监 理 通 知 单

工程名称: 泰州乐叶光伏科技有限公司 3.8MWp 分布式光伏项目

编号: 005

关于现场施工质量事宜

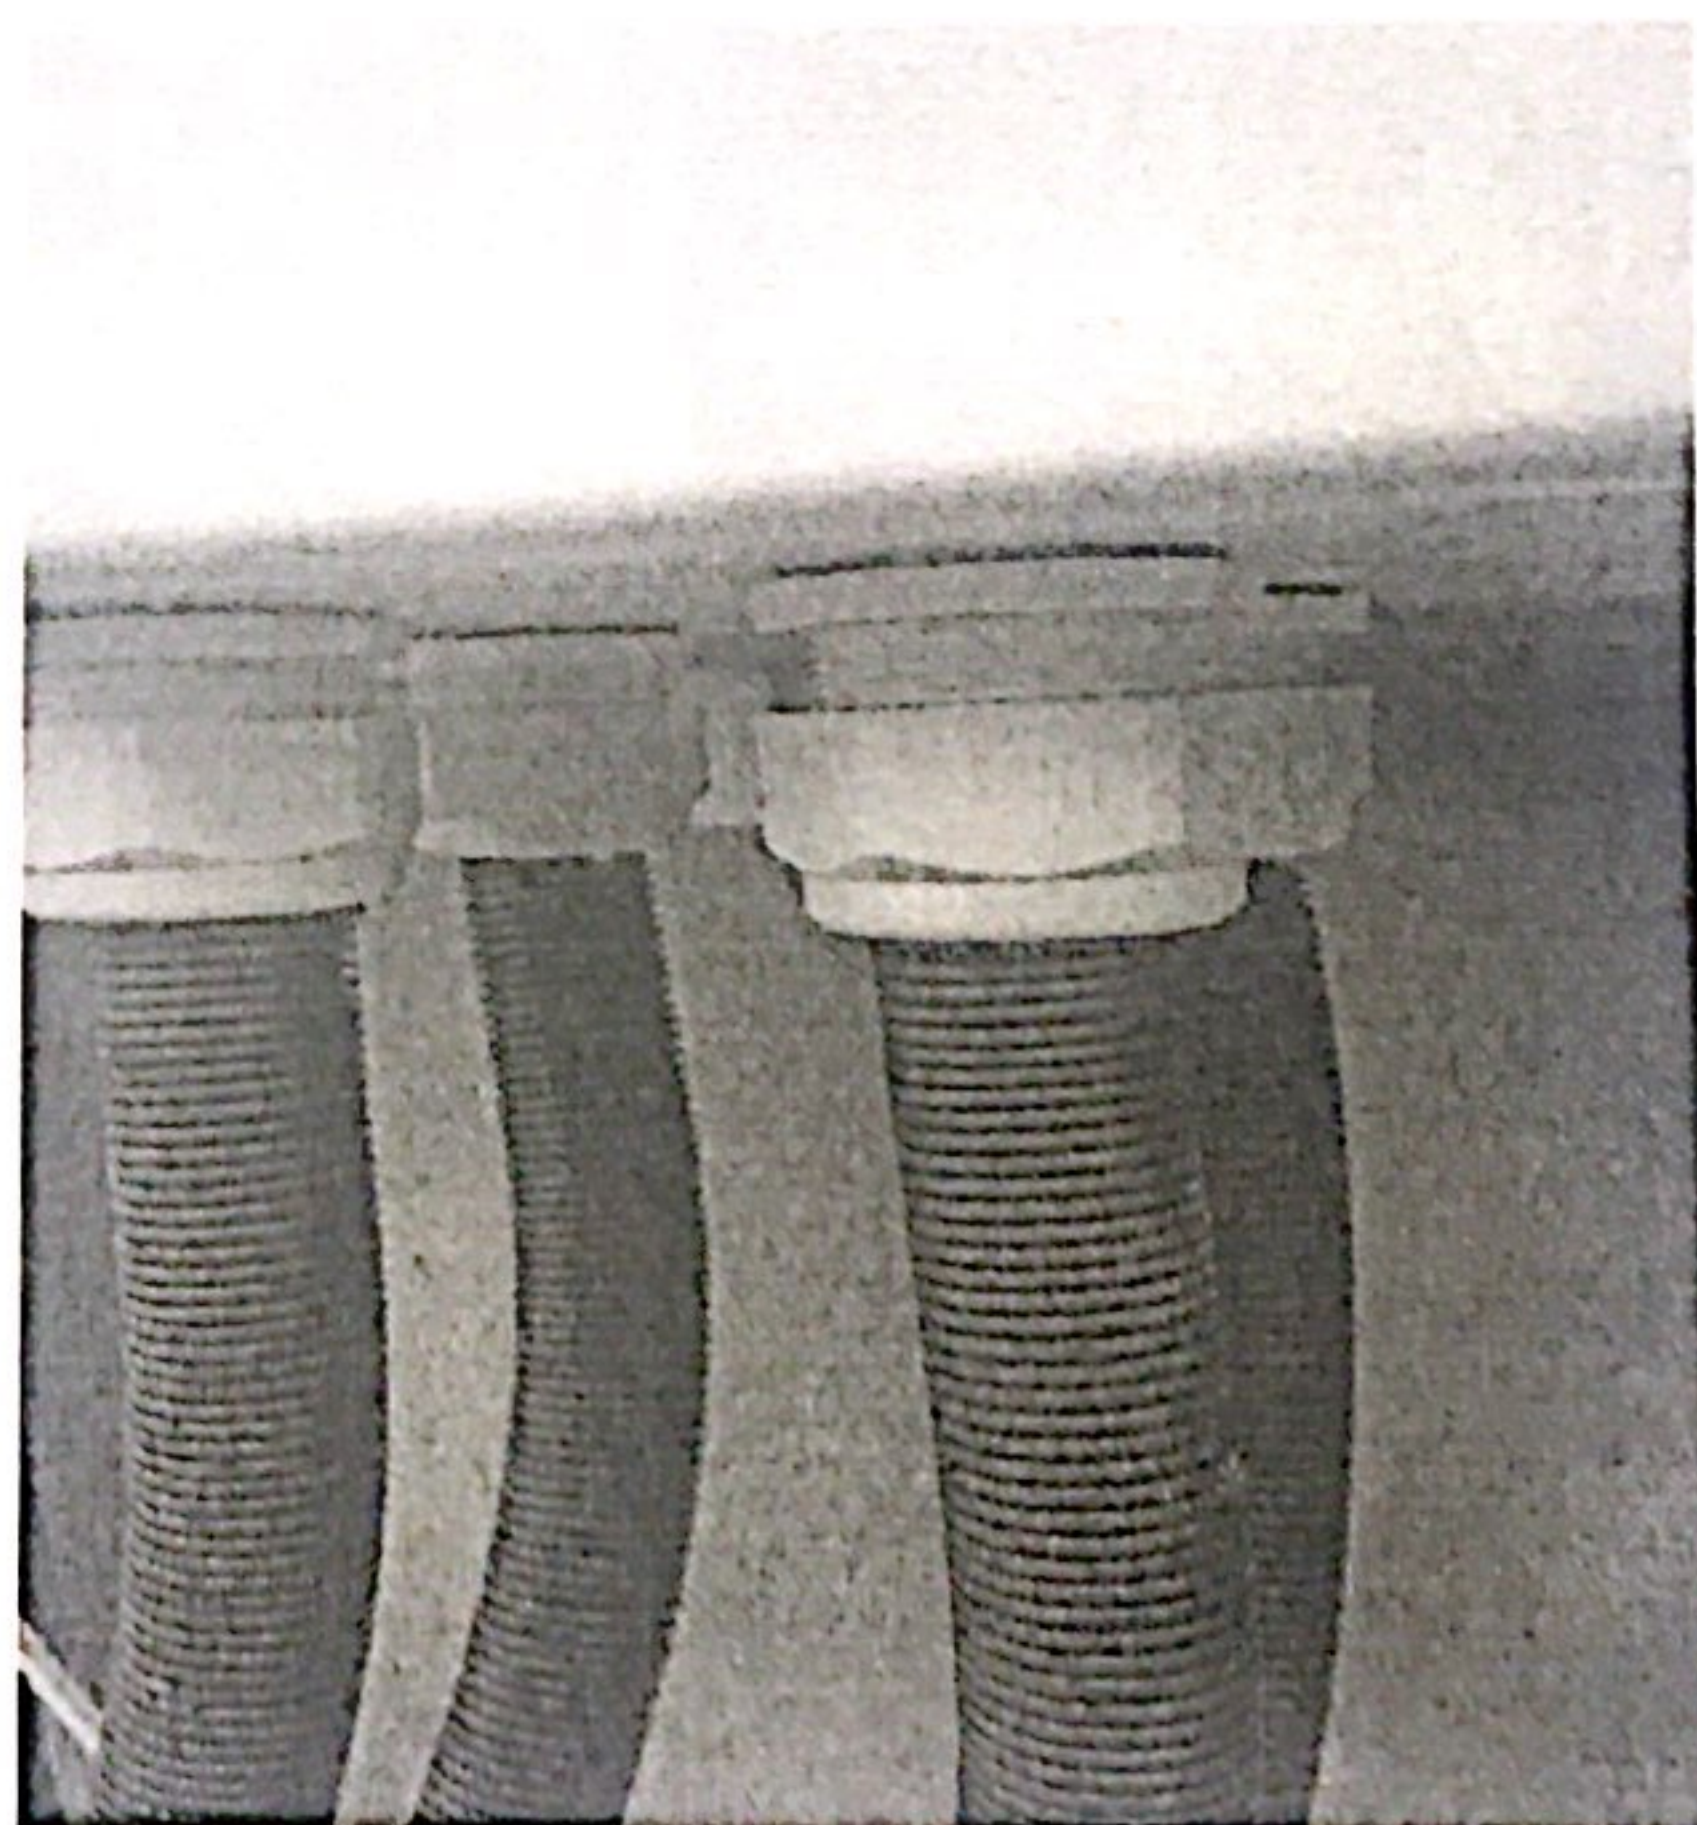
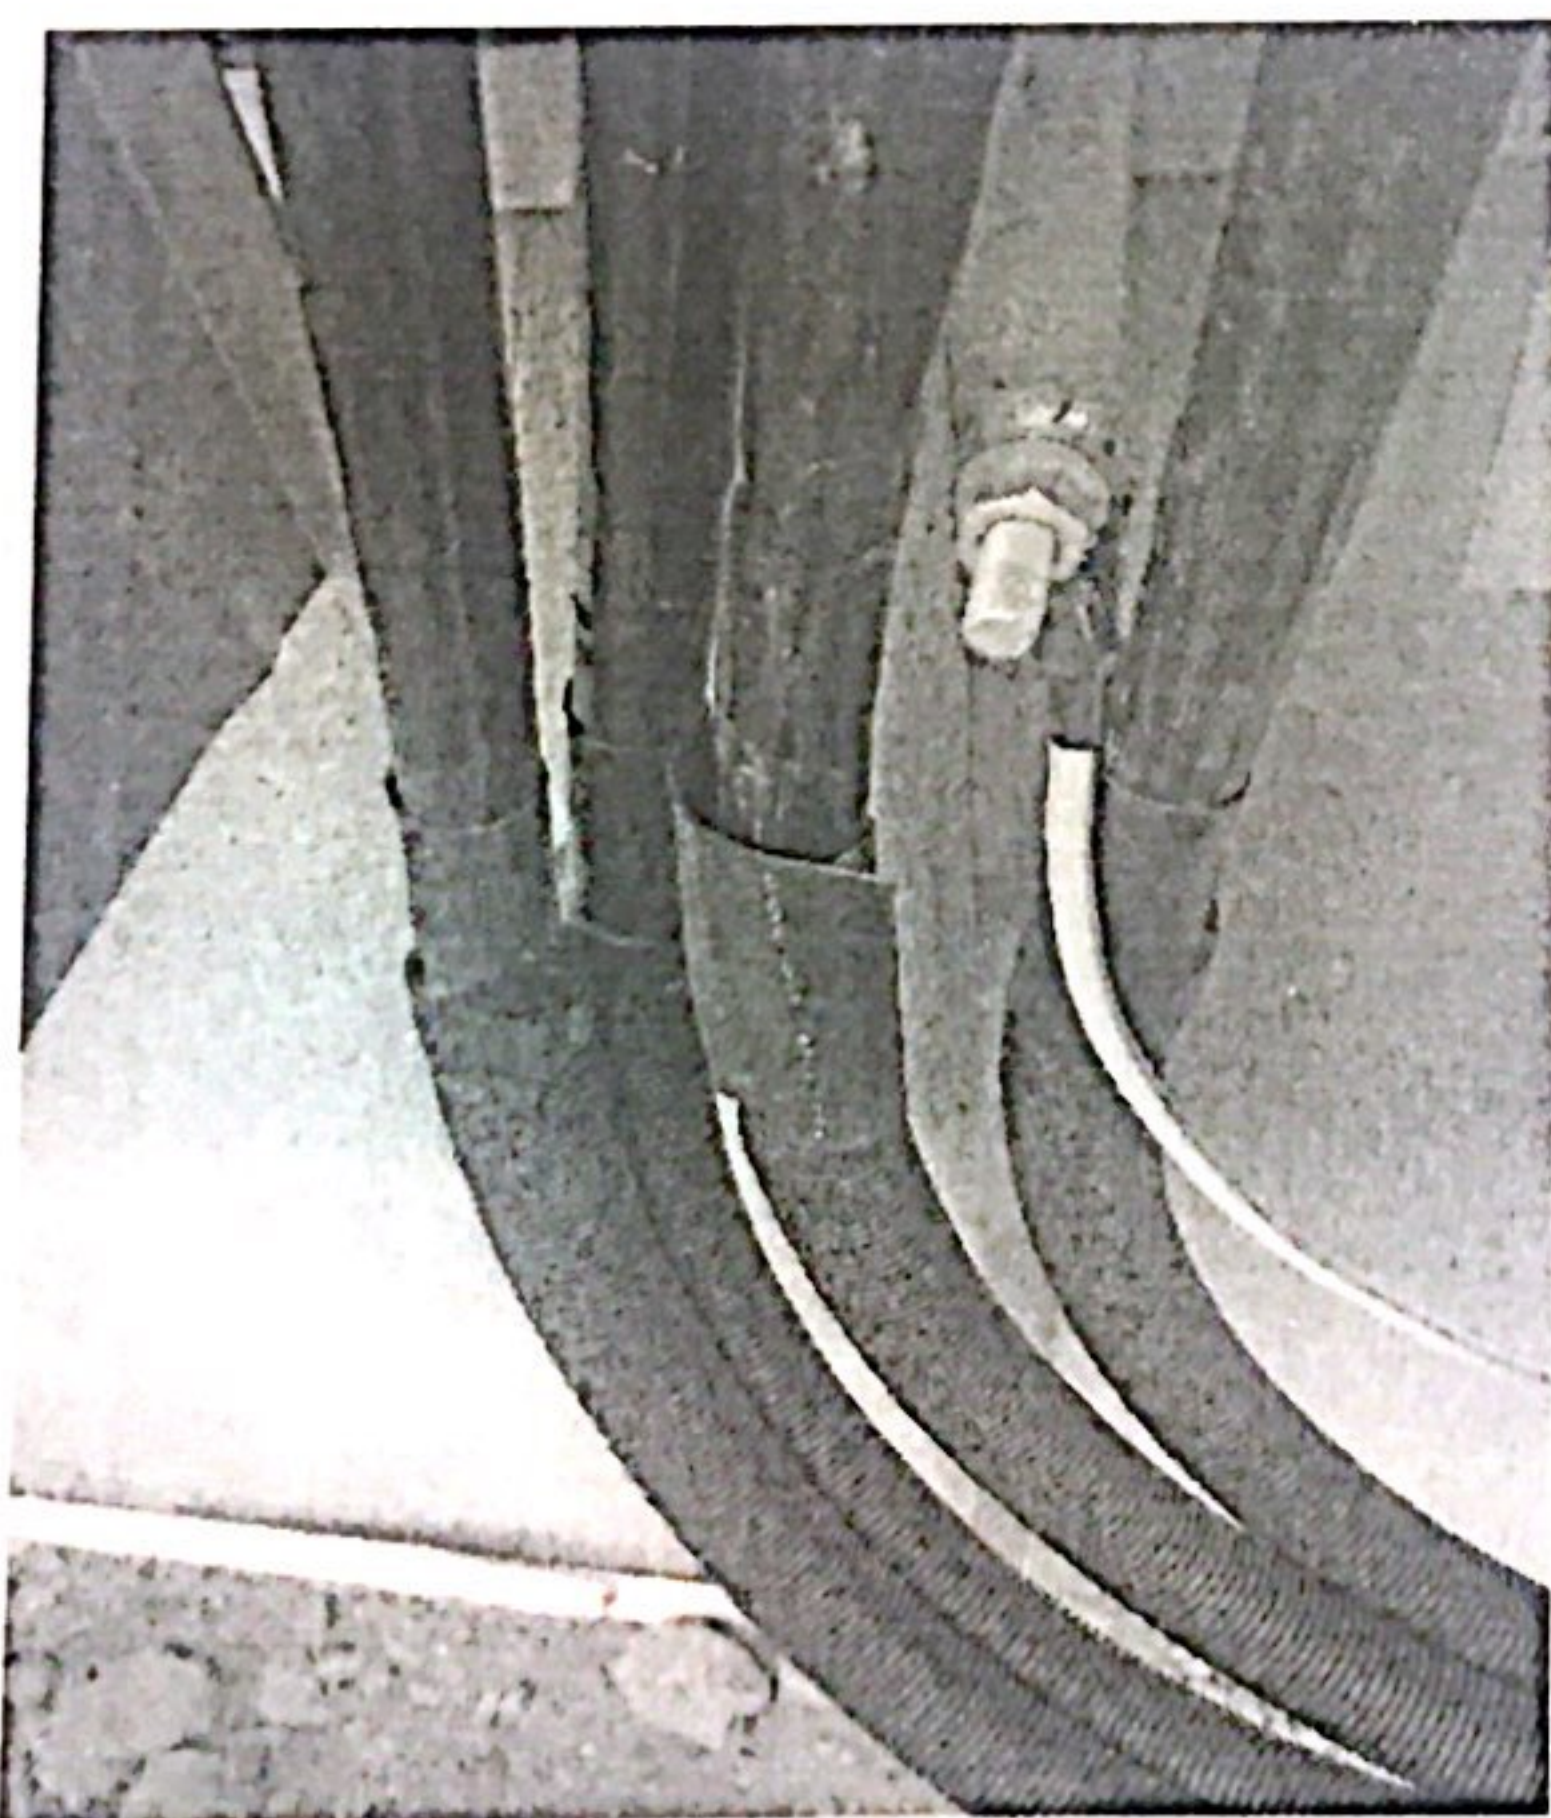
1、个别外露电缆用热缩管热缩的不到位, 出现热缩管接头处开裂现象。

2、个别汇流箱的防水锁头未拧到位, 不紧固。

针对以上出现的施工质量问题, 现要求你单位尽快按施工规范要求整改, 保障工程的施工质量。
